CONCEPTO TÉCNICO SOBRE NECESIDAD DE ESTUDIOS DETALLADOS DE AMENAZA Y RIESGO POR FENOMENOS DE REMOCIÓN EN MASA DENTRO DEL TRÁMITE DE LICENCIA URBANÍSTICA	Código:	GPR-FT-10
		Versión:	04
		Fecha de revisión:	21/06/2011

1.1 CONCEPTO TÉCNICO No.	CT-7167
1.2 ÁREA:	Análisis y Mitigación de Riesgos
1.3 COORDINACIÓN:	Estudios y Conceptos Técnicos
1.4 REFERENCIA CRUZADA RADICADO FOPAE:	2013ER23630
1.5 RESPUESTA OFICIAL No.	RO-67409

2.1 SOLICITANTE:	Curaduría Urbana No 2
2.2 PROYECTO:	"Vivienda bifamiliar"
2.3 LOCALIDAD:	5. Usme
2.4 UPZ:	58. Comuneros
2.5 BARRIO O SECTOR CATASTRAL:	Barrio Antonio José de Sucre I y II
2.6 DIRECCIÓN:	Calle 109 Sur No 2-51 Este (*)
2.7 CHIP:	AAA0172AFLF (*)
2.8 MANZANA CATASTRAL:	88
2.9 PREDIO CATASTRAL:	38
2.10 ÁREA (Ha):	0.0072 (*)
2.11 FECHA DE VISITA: FECHA DE EMISIÓN:	Enero 14 de 2014 Enero 15 de 2014

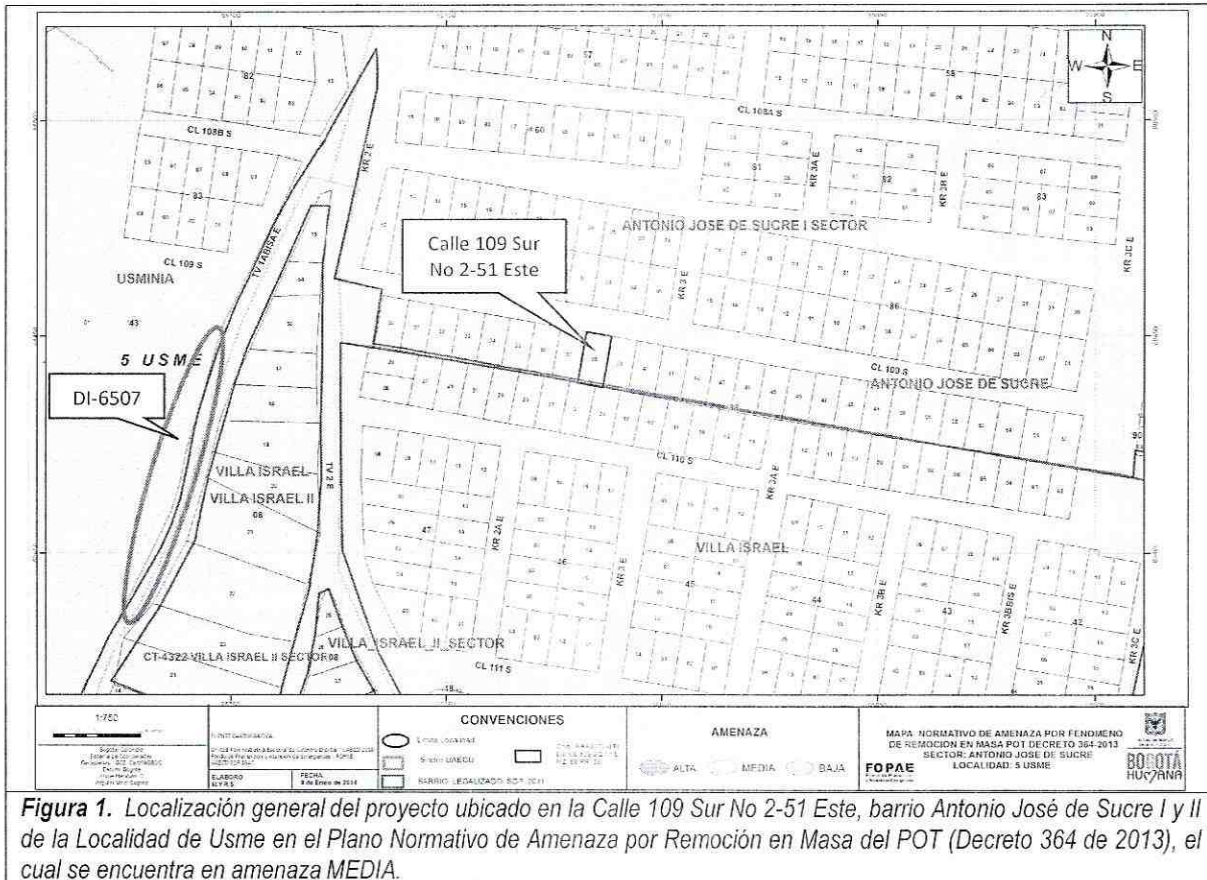
Conforme con el plano normativo de “Amenaza por Remoción en Masa” del Plan de Ordenamiento Territorial de Bogotá - POT, el sector del proyecto ubicado en la Calle 109 Sur No 2-51 Este de la Localidad de Usme, se encuentra en una zona de AMENAZA MEDIA por procesos de remoción en masa (Figura 1).

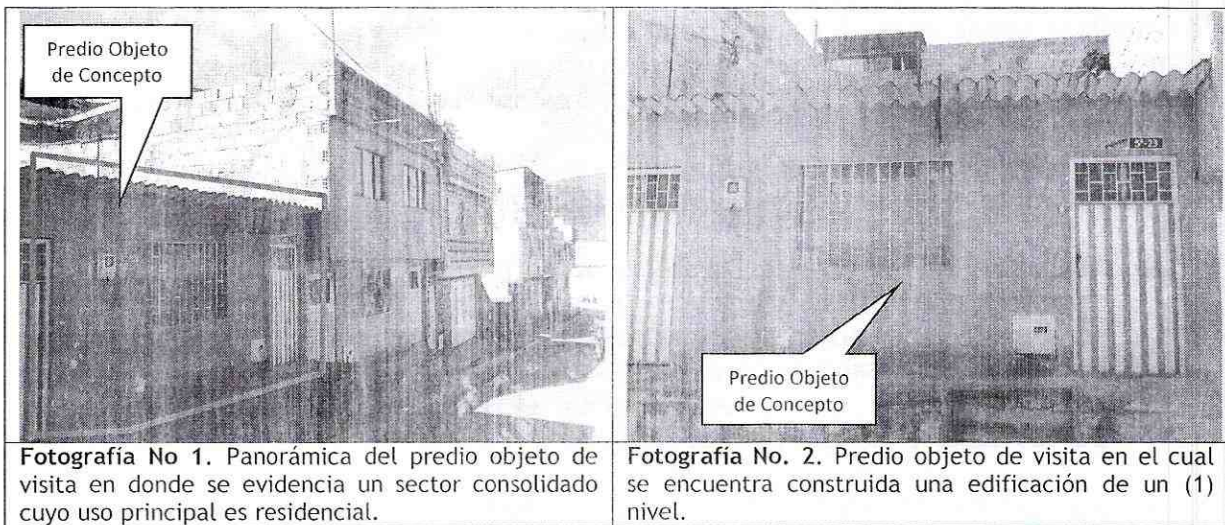
En el momento de la visita técnica al predio objeto del presente concepto técnico, se encontró construida una edificación de un (1) nivel, conformada posiblemente por mampostería simple. En el predio no se observaron evidencias de afectación por procesos de remoción en masa de carácter local en su interior, ni de carácter general en la ladera o zonas aledañas al predio evaluado (Fotografías No 1 y 2).
